(仮称) 恵山地熱発電事業
環境影響評価方法書
補足説明資料

令和 5 年 4 月

合同会社はこだて恵山地熱

図 河川までの排水経路

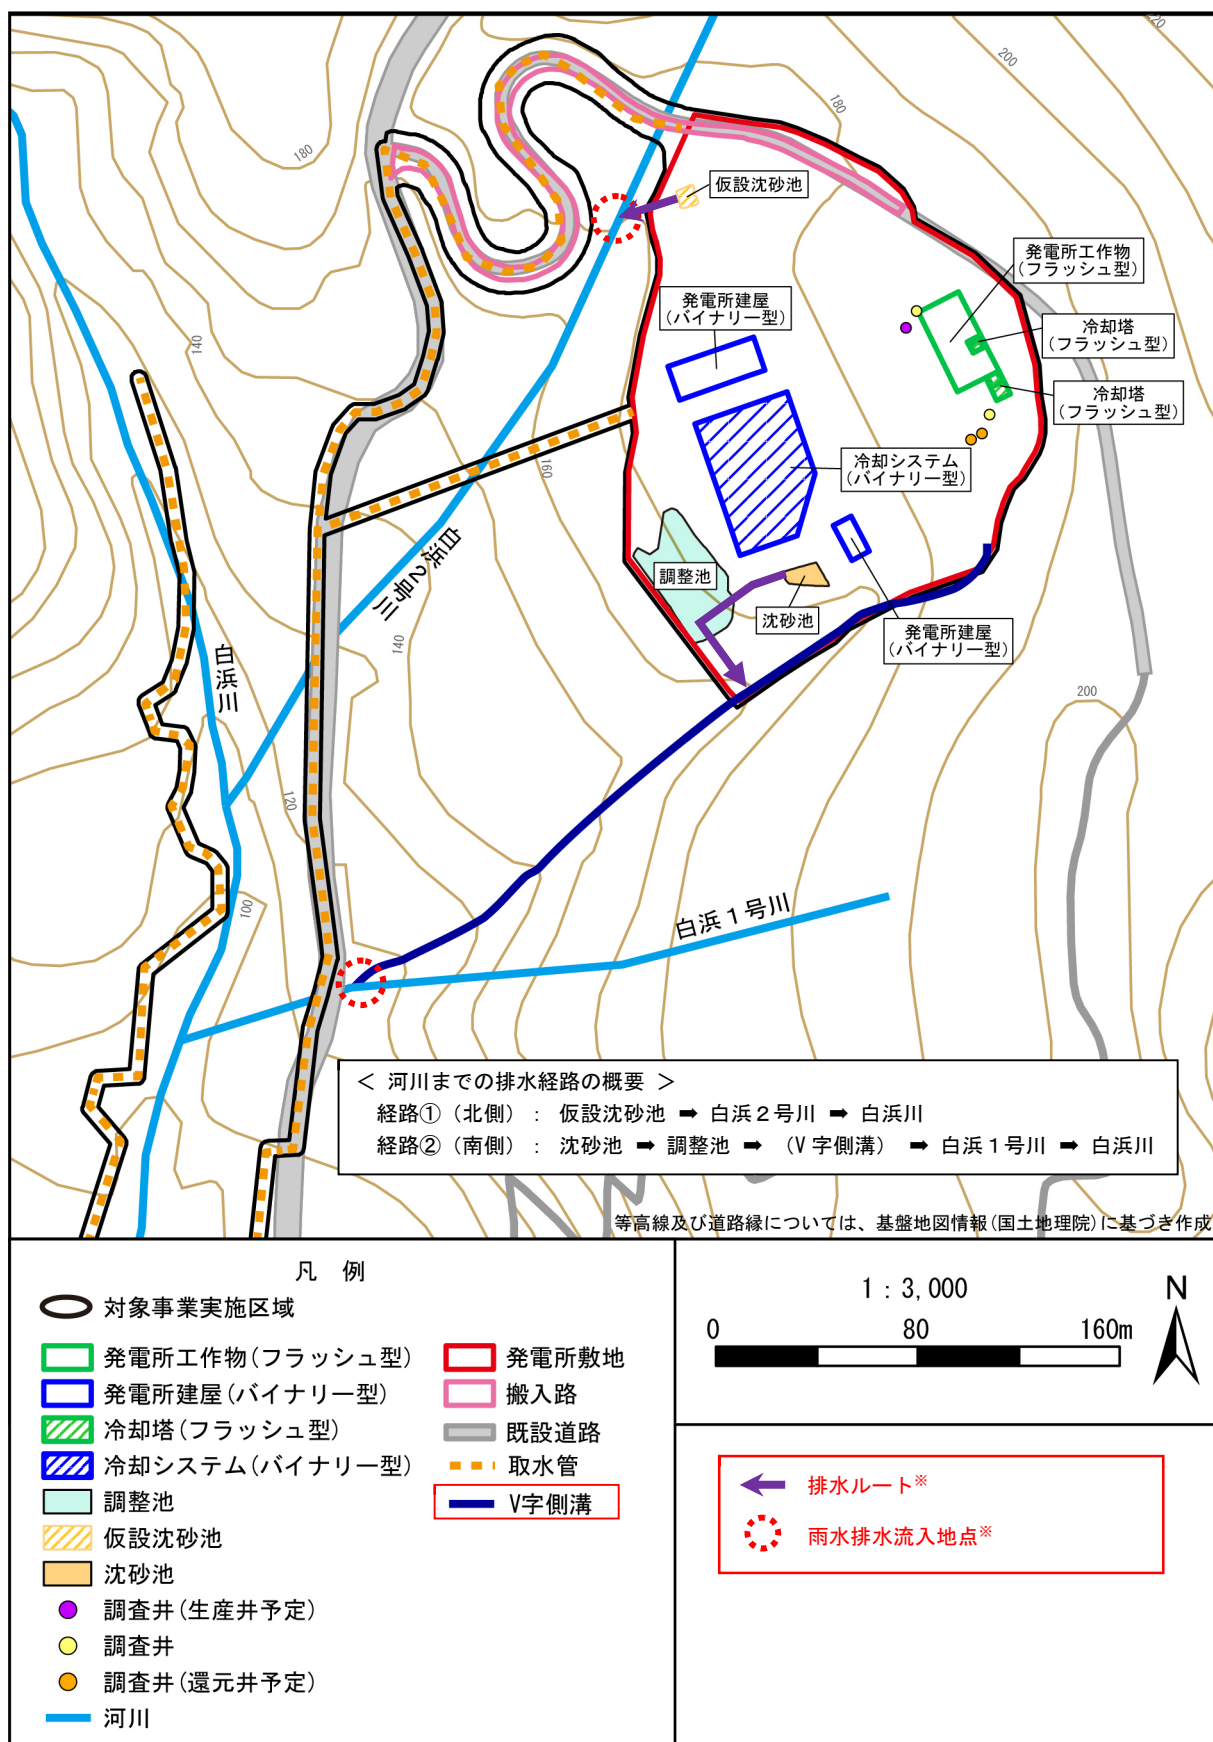
調整池、沈砂池、ならびに仮設沈砂池から河川までの排水経路を図中に示してください。

河川までの排水経路は、以下に示すとおりで、詳細な経路については、次ページ図に示すとおりです。

経路①（北側）： 仮設沈砂池 ➡ 白浜 2 号川 ➡ 白浜川

経路②（南側）： 沈砂池 ➡ 調整池 ➡ （V 字側溝） ➡ 白浜 1 号川 ➡ 白浜川

図 牛舎の沢取水堰及び新冷水取水の位置

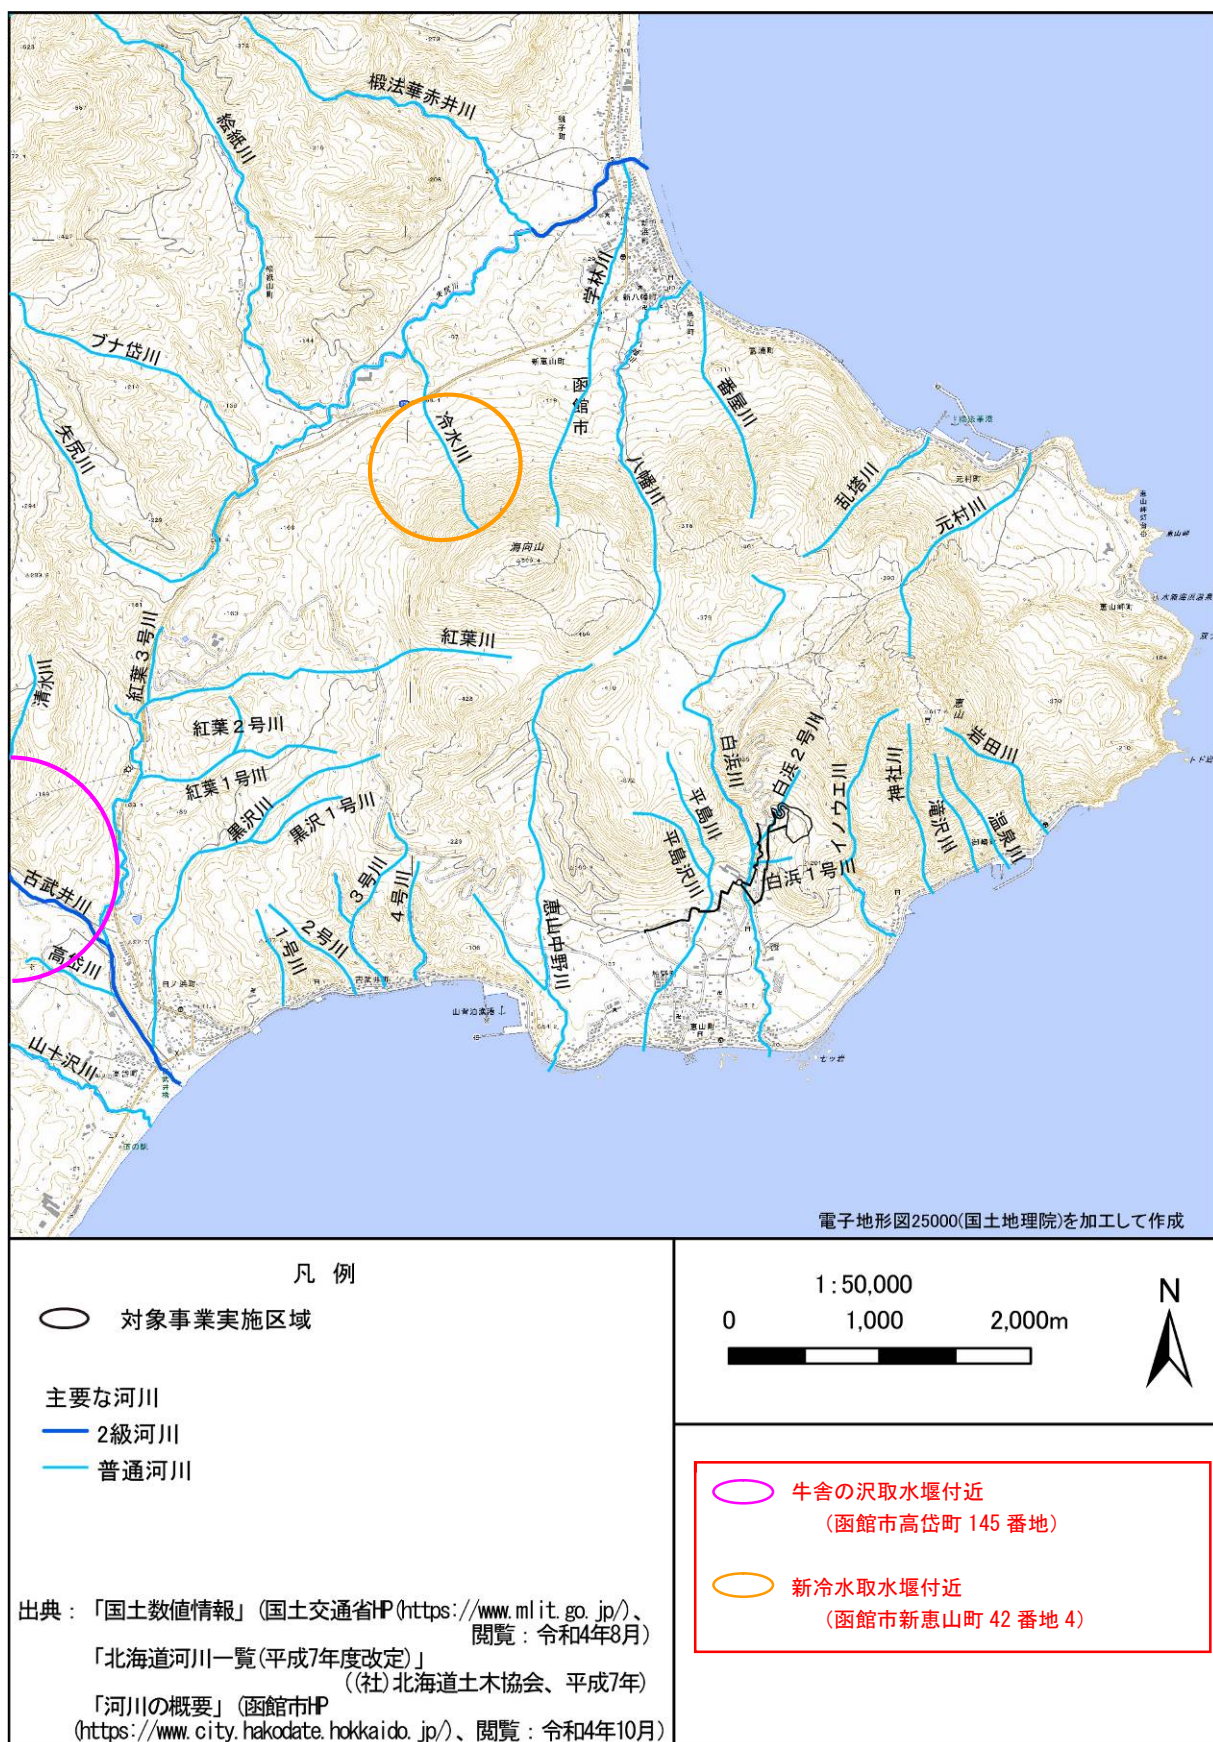
牛舎の沢取水堰及び新冷水取水堰の位置を地図上で示していただきたい。

牛舎の沢取水堰及び新冷水取水の位置は、次ページ図に示すとおりです。

なお、2 地点とも詳細な位置情報が非公開なため、該当する番地のエリアを表示しました。
